D. CIC Tapeout Review Form

D35-95E 審查結果報告暨審查回覆

計畫名稱: 高動態範圍及溫度補償增益之車用CMOS 影像感測器

Fig. A-1 Calibre DRC results
extracted from this thesis' (Shao-Hang Hung. 's) coordination

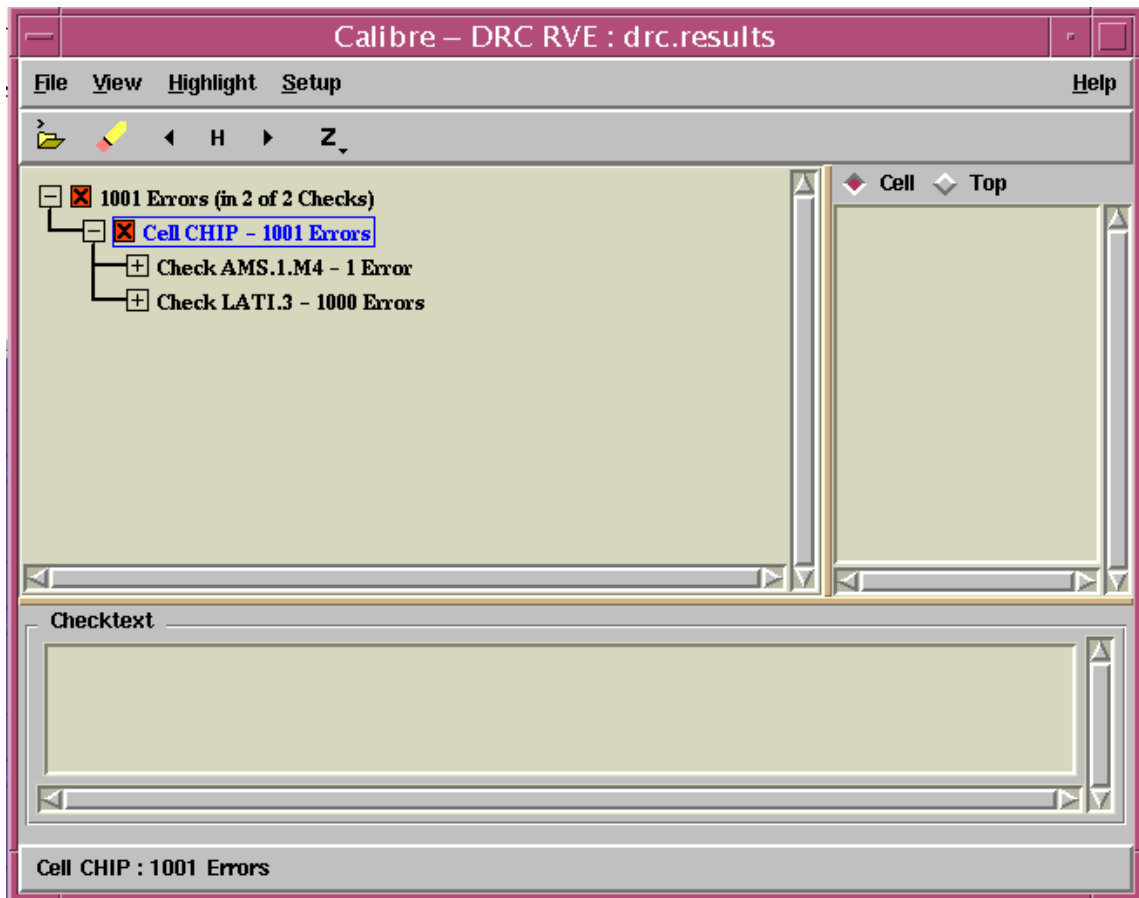
AMS.1.M4 DRC error 說明：

LATI.3 DRC error 說明：

由於本晶片為影像感測器，需要使用大面積的Metal 4來當作遮光罩，經7月27日信件詢問CIC工程師鄧宗維先生後 (Fig. A-3)，確認為可忽略之DRC error。

CIC 網頁公佈之假錯，為電阻上之 LATI.2 之 DRC 錯誤，不需要考慮此錯誤。經十月 26 日去函詢問 CIC 工程師鄧宗維先生 (Fig. A-4)，得知該錯誤在電阻部份可以忽略。又在 Summary 檔案中，得知本項錯誤均集中在電阻上，故本錯誤確認為可忽略之 DRC error。

Fig. A-3 The email answer for AMS.1.M4 DRC error, July 27 extracted from this thesis' (Shao-Hang Hung. 's) coordination

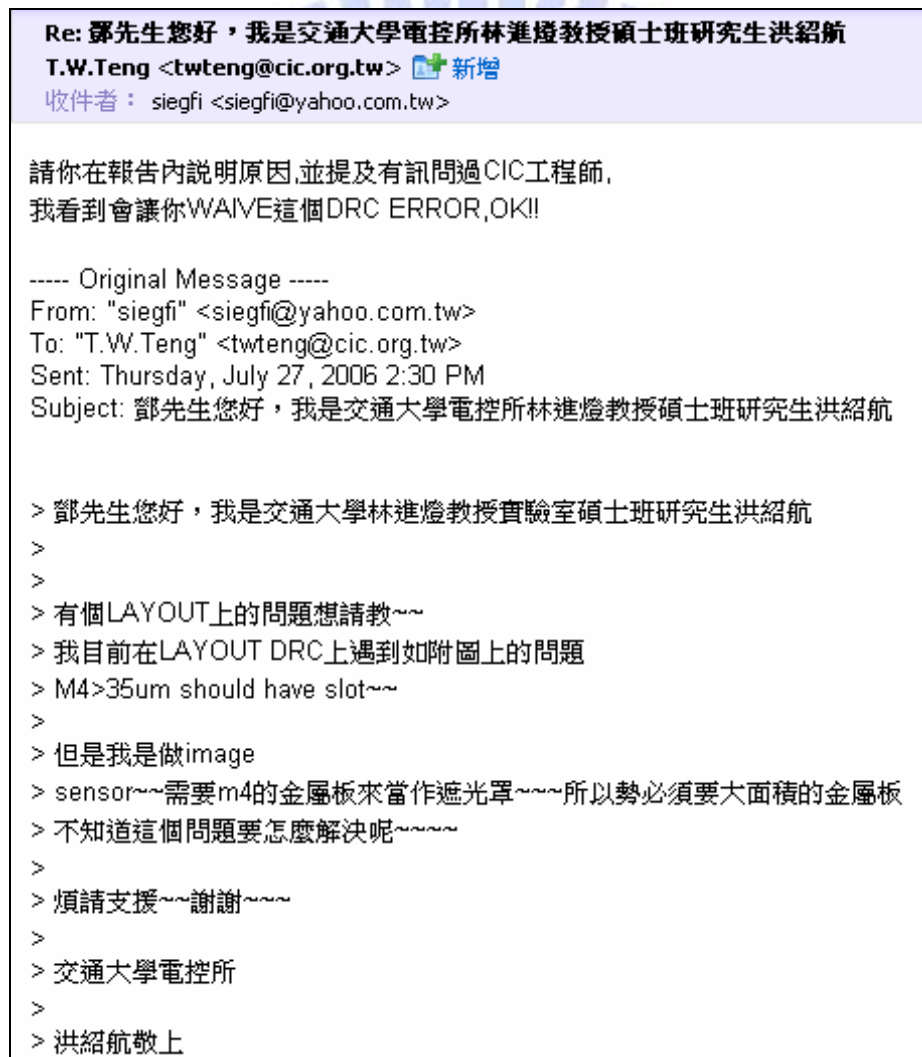
鄧先生您好，我是交通大學電控所林進燈教授碩士班研究生洪紹航

想請教您TSMC.35製程之DRC問題

目前我面臨的DRC問題為

LATI.3 error的問題(如附圖)

但是CIC所公佈的網頁上

允許的假錯只存在LATI.2

想請教一下這個問題要如何解決，謝謝

如果這個錯誤(所有LATI系列)是發生在MOS上就不可以忽略,電阻可以.

Fig. E-1未添加溫度補償電路時, 增益隨溫度之變化圖
extracted from this thesis' (Shao-Hang Hung. 's) coordination

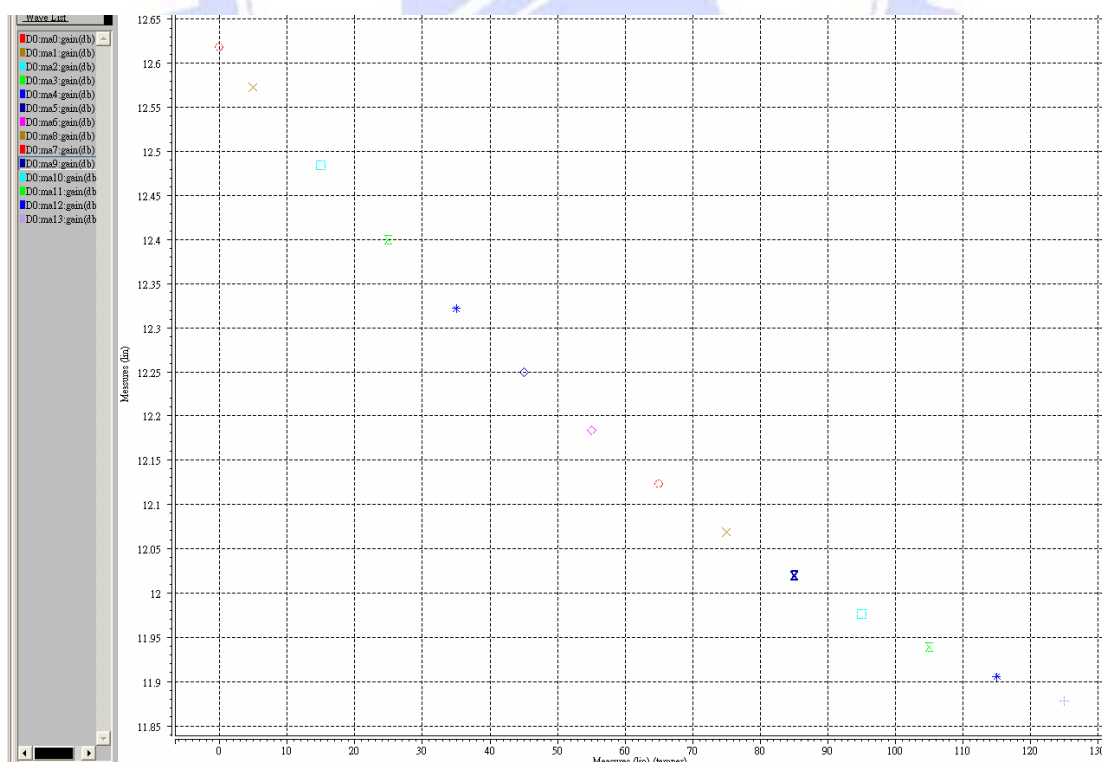
1. 為何溫度範圍由25度C開始,25度以下沒有cover到design?

3. 強調溫度補償和車用其應用溫度必須在25度以下。

回覆: 當初設計時, 由於考量到Hspice的參數模型準確有效範圍僅限於25度至85度, 模擬25度以下之數據誤差甚大, 所以並沒有將其數據放進去模擬圖形之中。經評審委員之建議後, 已將該模擬數據放入新的報告之中, 如以下附圖, Fig. E-1: 未添加溫度補償電路時, 增益隨溫度之變化Gain隨溫度下降了0.69dB (0°C~125°C), 平均變化661.437ppm/°C; Fig. E-2 添加溫度補償電路時, 增益隨溫度之變化圖Gain隨溫度最大變化值為0.117dB (0°C~125°C), 平均變化135.612ppm/°C Page 16; Fig. E-3, Bandgap可提供1V之參考電壓, 溫度變化係數9.6ppm/°C (從0°C~125°C計算)。

回覆：同問題1之回答，已將25度C以下溫度補償之數據該模擬數據放入新的報告中，Fig. E-1：未添加溫度補償電路時，增益隨溫度之變化Gain隨溫度下降了0.69dB ($0^{\circ}\text{C}\sim 125^{\circ}\text{C}$)，平均變化 $661.437\text{ppm}/^{\circ}\text{C}$ ；Fig. E-2 添加溫度補償電路時，增益隨溫度之變化圖 Gain隨溫度最大變化值為0.117dB ($0^{\circ}\text{C}\sim 125^{\circ}\text{C}$)，平均變化 $135.612\text{ppm}/^{\circ}\text{C}$ Page 16；Fig. E-3，Bandgap可提供1V之參考電壓，溫度變化係數 $9.6\text{ppm}/^{\circ}\text{C}$ （從 $0^{\circ}\text{C}\sim 125^{\circ}\text{C}$ 計算）。
